ACTA No. 05

1. Presentación de los asistentes. Se cuenta con asistencia de parte de funcionario de Las Ceibas ESP, consultoría y evaluadores del proyecto (ver listado de asistencia).
2. Objeto de la reunión: Mesa técnica socialización de observaciones del estudio de suelos, estructural e identificación y mitigación del riesgo **CONSTRUCCIÓN DE LA SEGUNDA FASE DE LA RED DE ALCANTARILLADO SANITARIO DEL BARRIO VILLA COLOMBIA, COMUNA 9 DE LA CIUDAD DE NEIVA, DEPARTAMENTO DEL HUILA.**

REVISIONES COMPONENTE SUELOS PROYECTO: CONSTRUCCIÓN DE LA SEGUNDA FASE DE LA RED DE ALCANTARILLADO SANITARIO DEL BARRIO VILLA COLOMBIA, COMUNA 9 DE LA CIUDAD DE NEIVA, DEPARTAMENTO DEL HUILA

DISEÑO ESTRUCTURAL

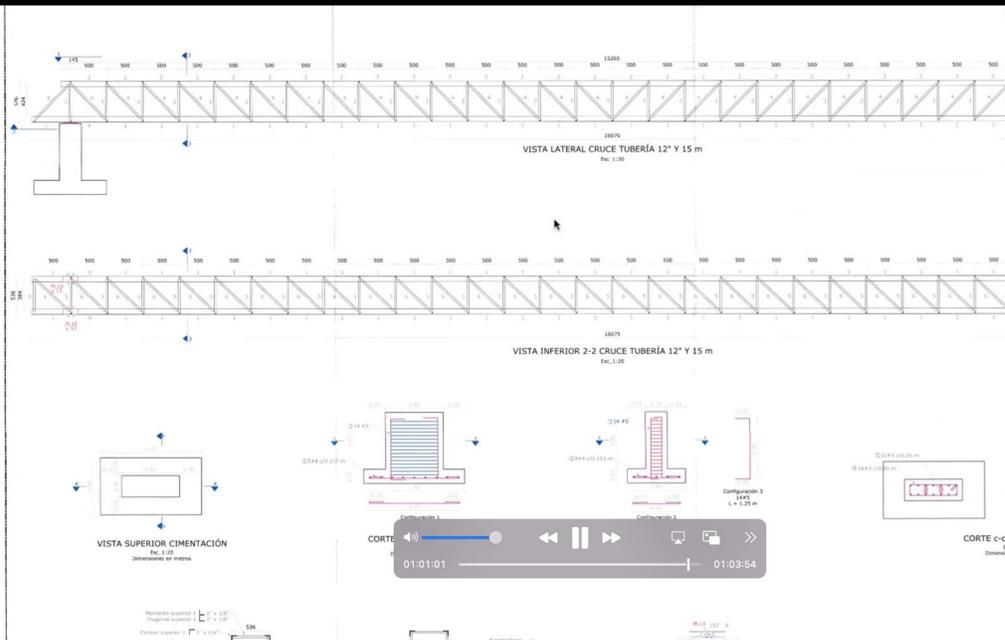
1. Pozos de Inspección
2. Aumentar detalle cálculo carga de viento
3. Diseño estructural de los elementos de la cercha
4. Reporte SAP con datos de entrada y resultados análisis estructural
5. Planos Firmados

- ✓ Recomendaciones de cimentación (tipo de cimentación, dimensiones, desplante, mejoramiento, etc)
- ✓ Parámetros geotécnicos a utilizar en el cálculo estructural de las cimentaciones
- ✓ Plano Localización de sondeos con paso elevado

- ✓ Especialista que elaboró el diseño **estructural**
- ✓ Especialista que elaboró el estudio de **suelos**
- ✓ Verificación de la **interventoría**
- ✓ Aval de la **supervisión** de la Entidad Contratante responsable del diseño.
- ✓ **Detalles: nivel agua, terreno, pasamuros, juntas, etc**
- ✓ **Suelos: mejoramiento 50cm mat granular, etc**

Adjuntar **archivo de salida** generado por el software estructural. Este anexo debe contener tanto los **datos de entrada** (dimensiones, materiales, casos de carga, combinaciones, etc) como los **resultados del análisis estructural** (momentos, cortantes, etc)

FALTAN ESTRUCTURAS 22 OBRAS DE MITIGACION, Cabezales arrieración, caseta, etc
